CONCOURS D'ARCHITECTURE POUR LES EQUIPEMENTS SPORTIFS DU FUTUR CENTRE D'ENSEIGNEMENT SECONDAIRE SUPERIEUR ET POUR UNE MAISON D'ETUDIANTS, A LA CAMPAGNE DES CEDRES A LAUSANNE

RAPPORT DU JURY

OCTOBRE 1989

No 12 - ENTRE VERT ET BLEU

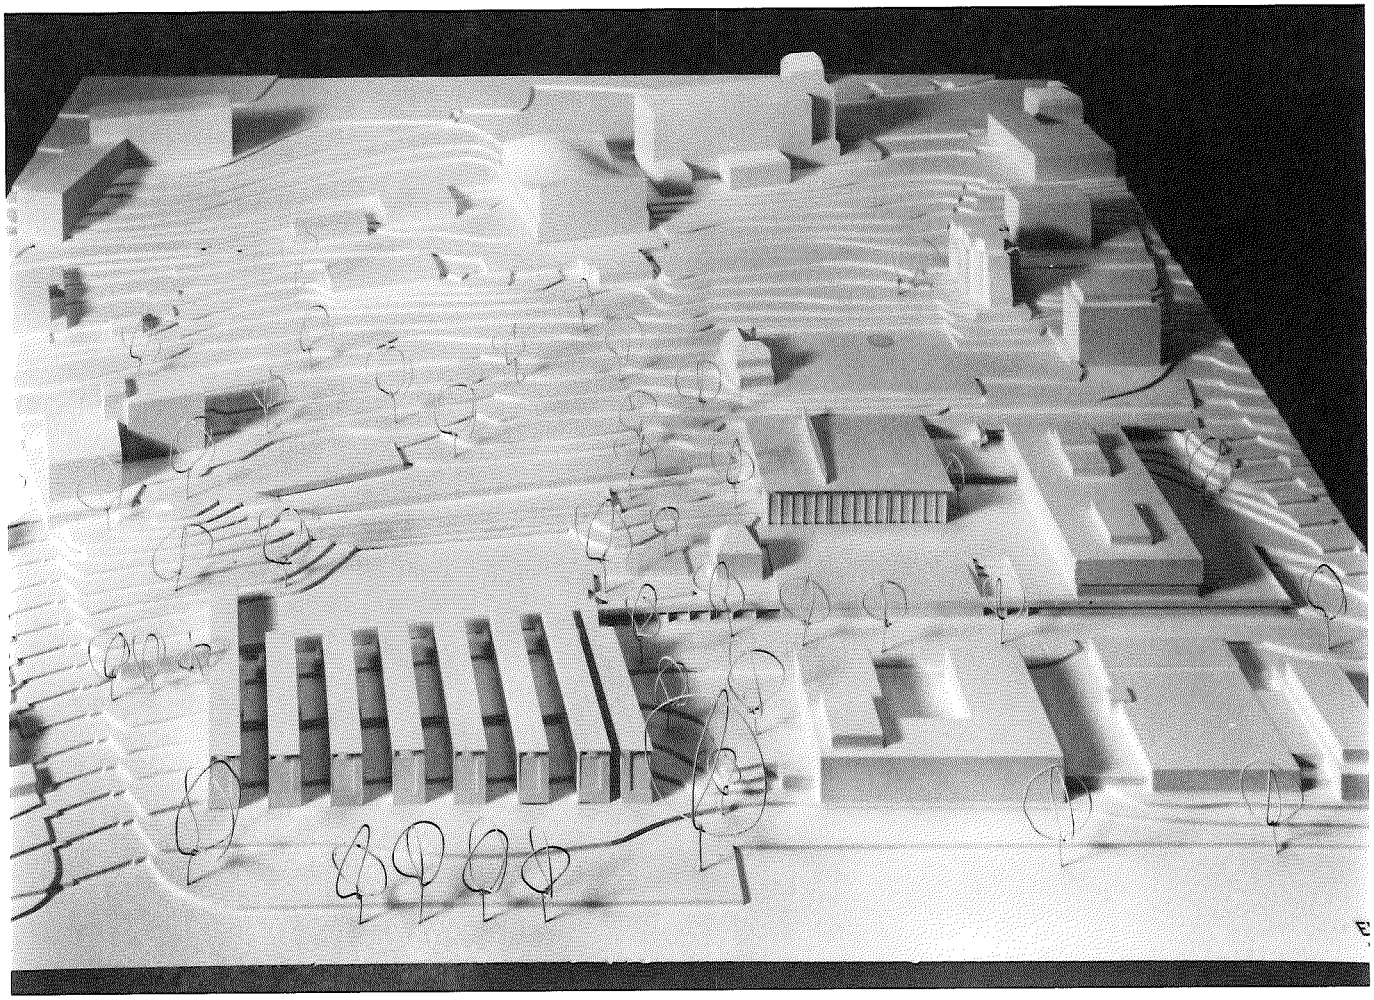
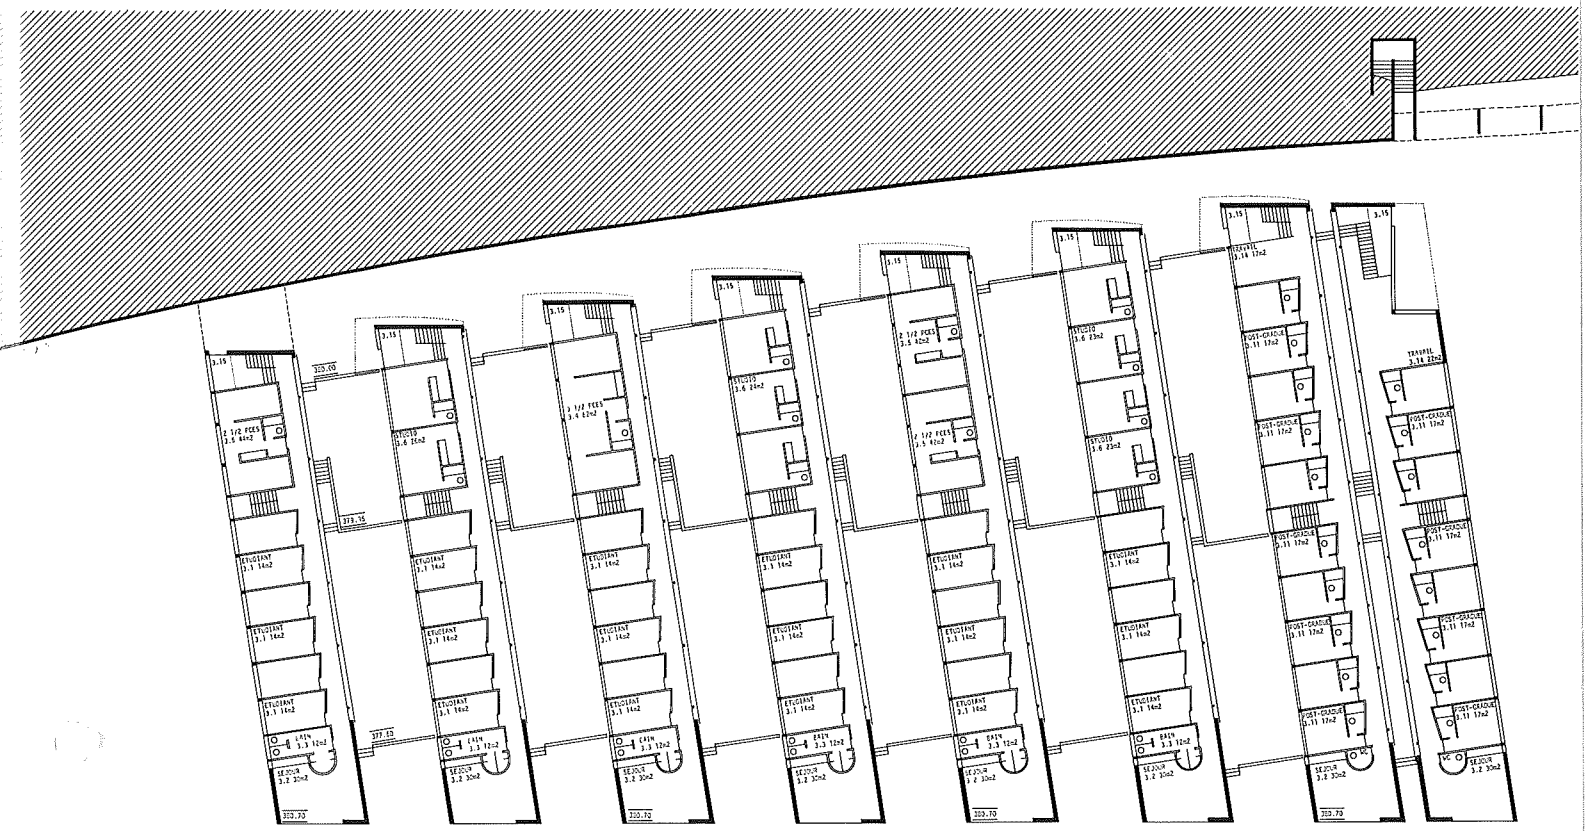
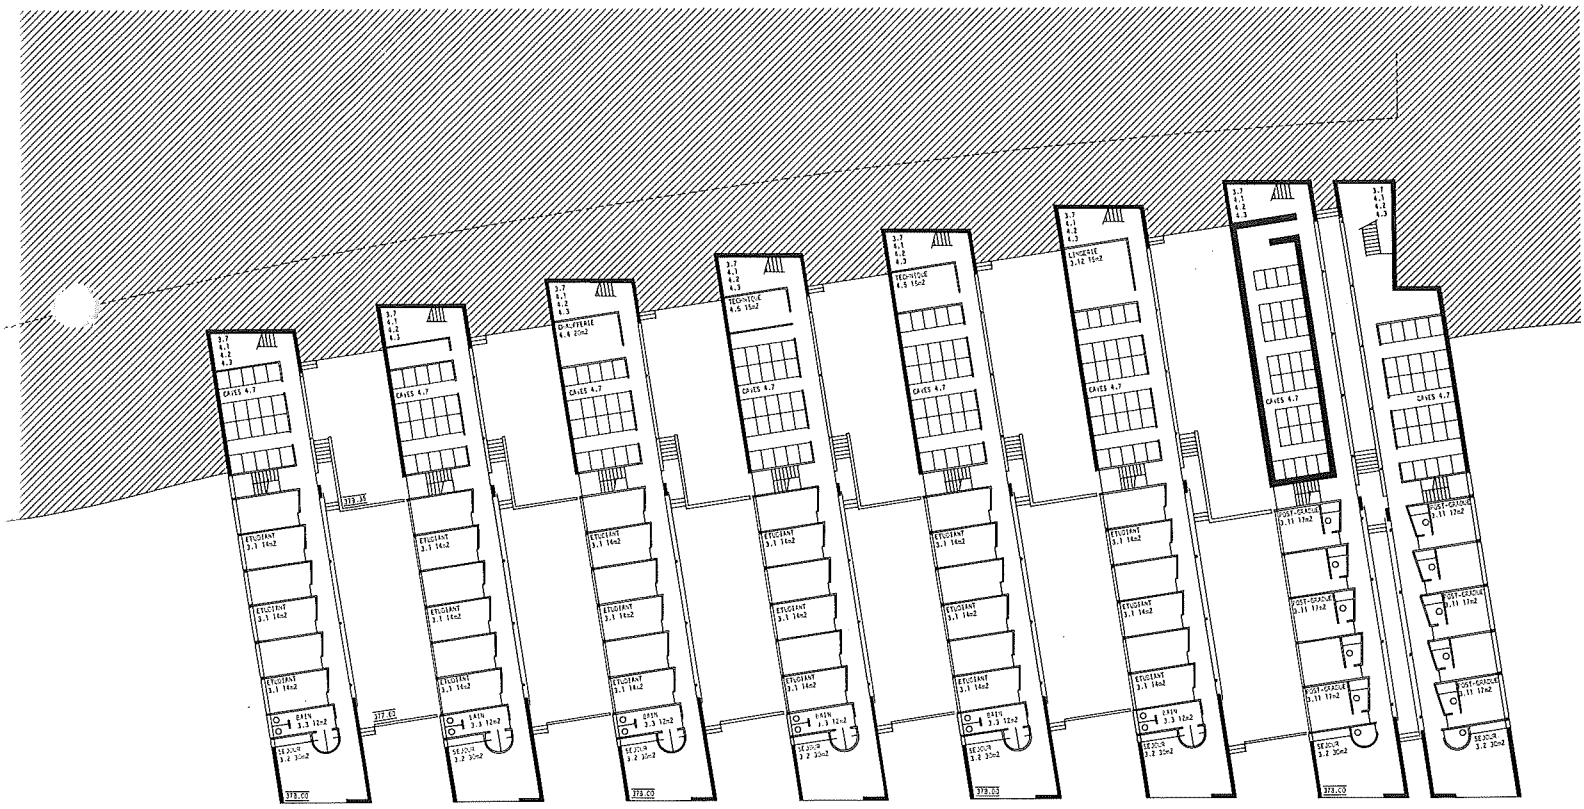
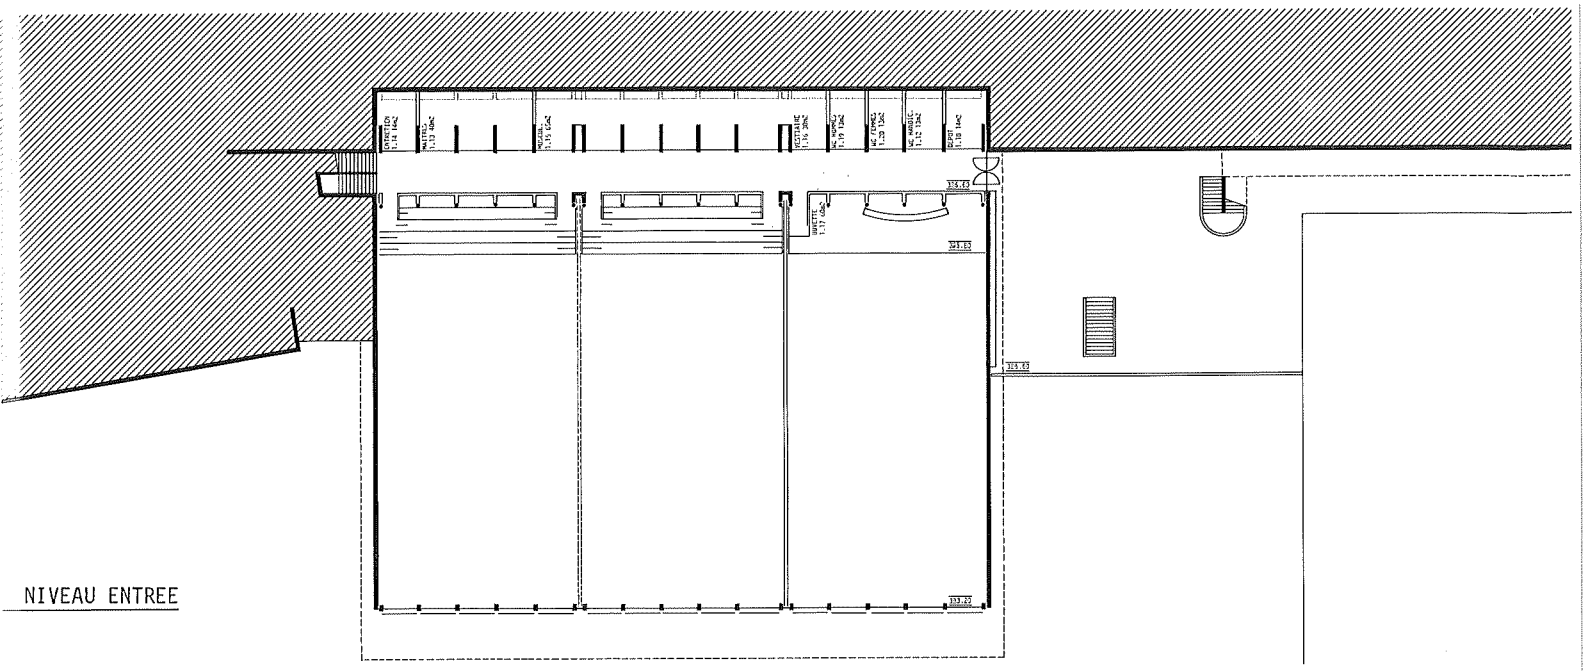
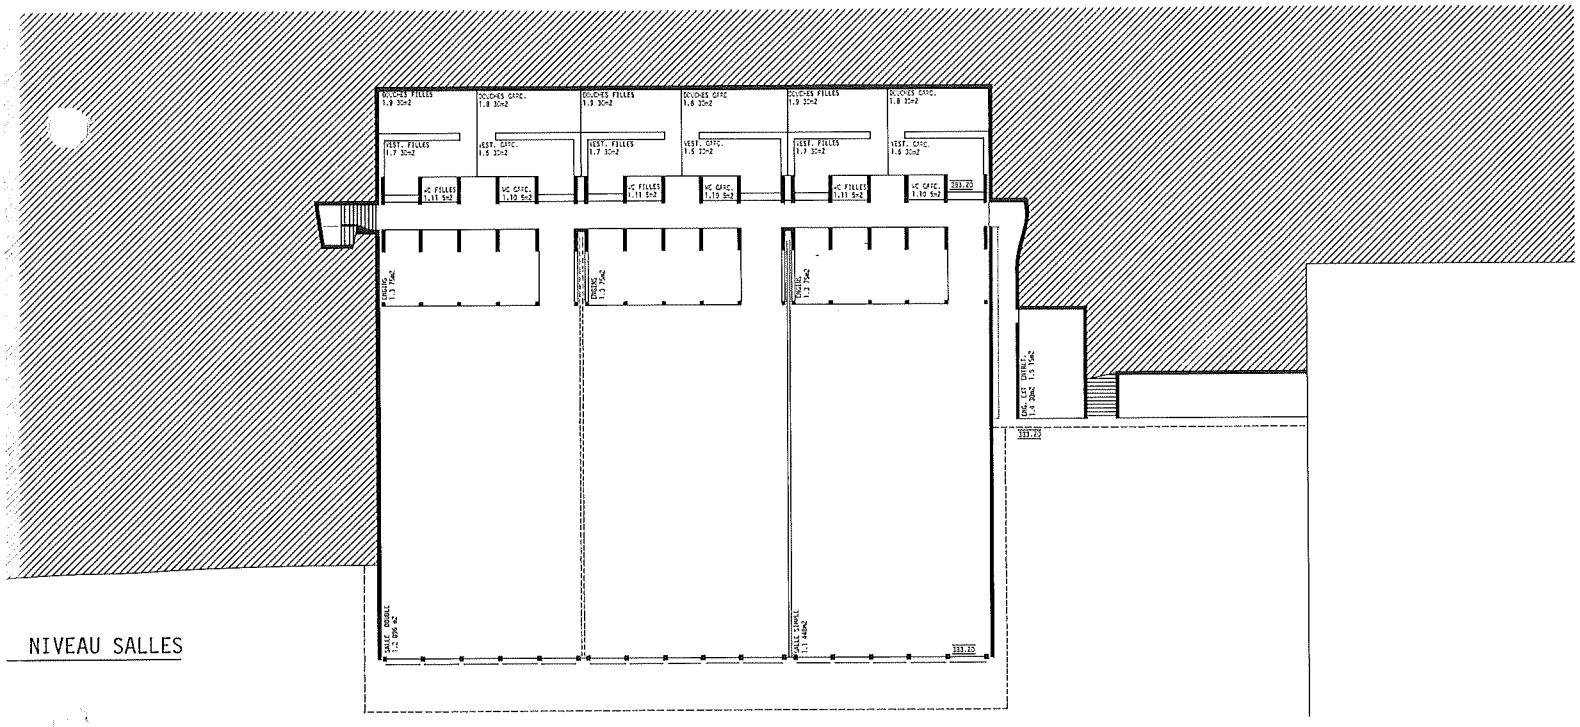
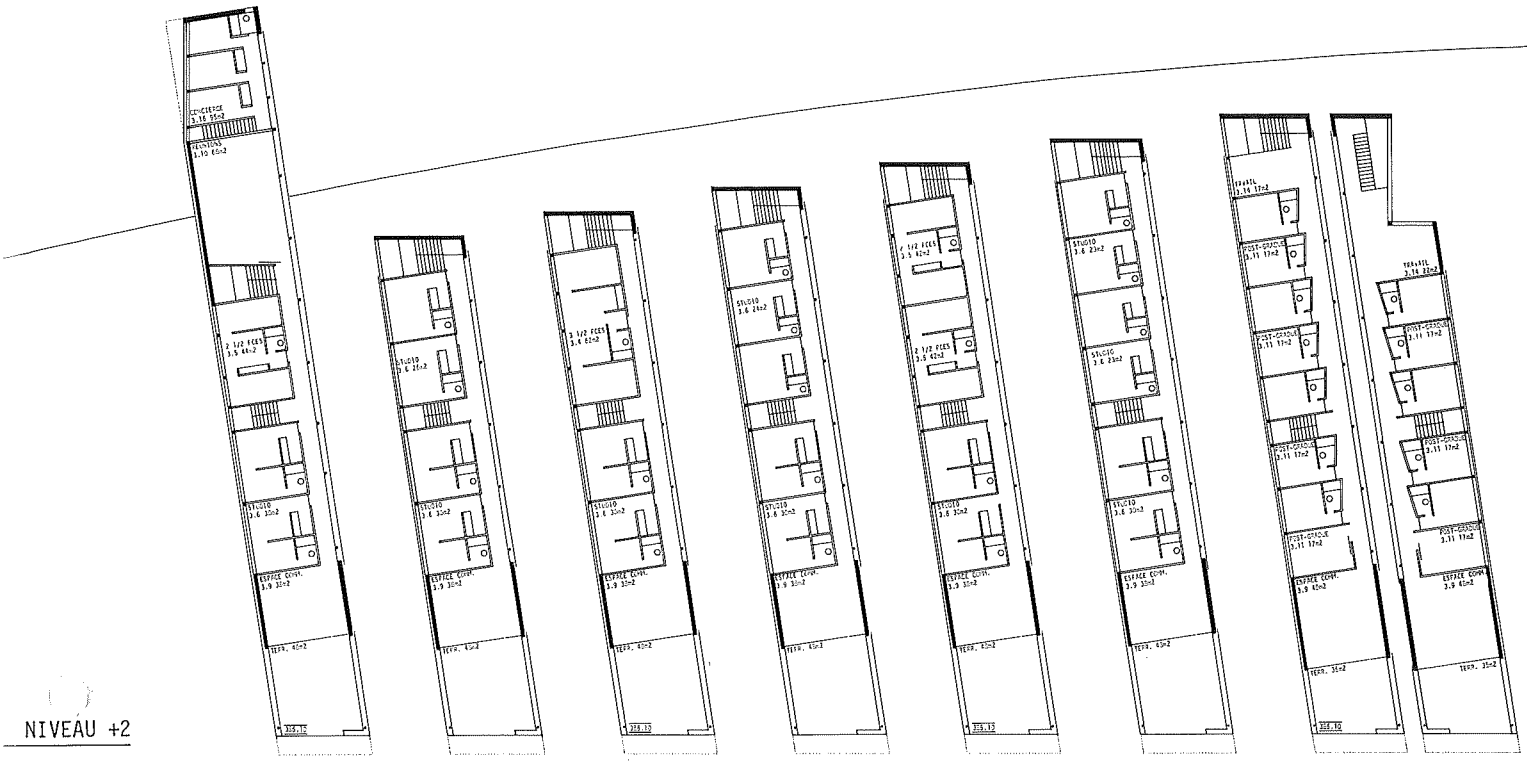
Se mettant hors règlement, l'auteur de ce projet présente une recherche intéressante caractérisée essentiellement, d'une part par la volonté de compacter la construction le long de l'avenue de Bellerive et, d'autre part, par un essai de typologie de logement spécifiquement estudiantin, de caractère ephémère.

La systématique de l'organisation des unités est intéressante et leur mise en place libère beaucoup de terrain au centre de la passerelle.

Toutefois, cette proposition garde un caractère abstrait et théorique, un côté "manifeste" qui ne convainc pas le jury des qualités de vie qu'il peut présenter. On regrette en effet que le problème posé par le bruit à cet endroit n'ait pas été mieux pris en compte et que la proposition n'ait pas pu franchir le pas de la simple juxtaposition de barres à l'ensemble intégré où les espaces entre blocs prennent un caractère plus net de cours intérieures.

Ainsi, cet essai courageux reste non abouti et n'arrive pas à convaincre.

Les salles de gymnastique répondent bien aux exigences du programme, mais leur accrochage au terrain et le traitement de la toiture paraissent artificiels.
